OTÁZKY A ODPOVEDE k obnove Parku Janka Kráľa v Trnave

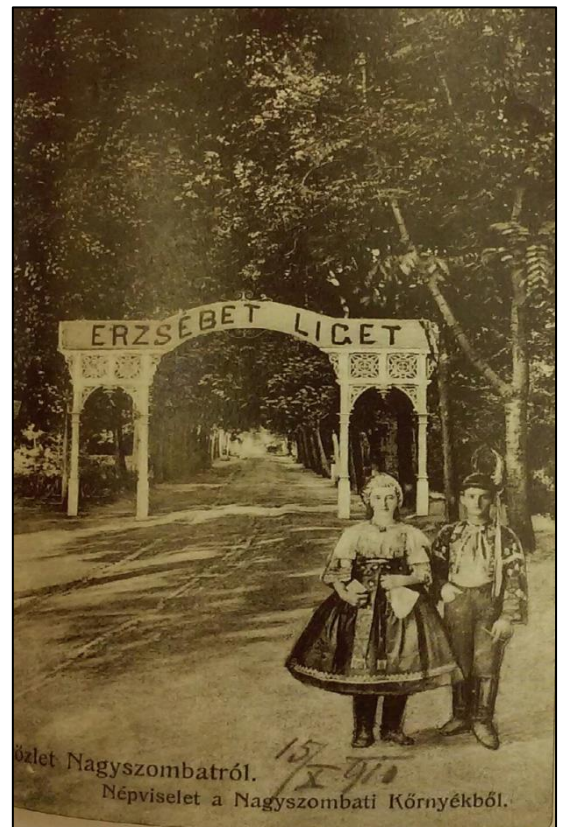
8. V textoch sa spomína „vstupná brána“ – existovala fyzicky, alebo je to iba pomyselný termín? Ak áno, existujú k nej fotografie?

Vstupná brána do parku existovala, viď obrázok z roku 1910.
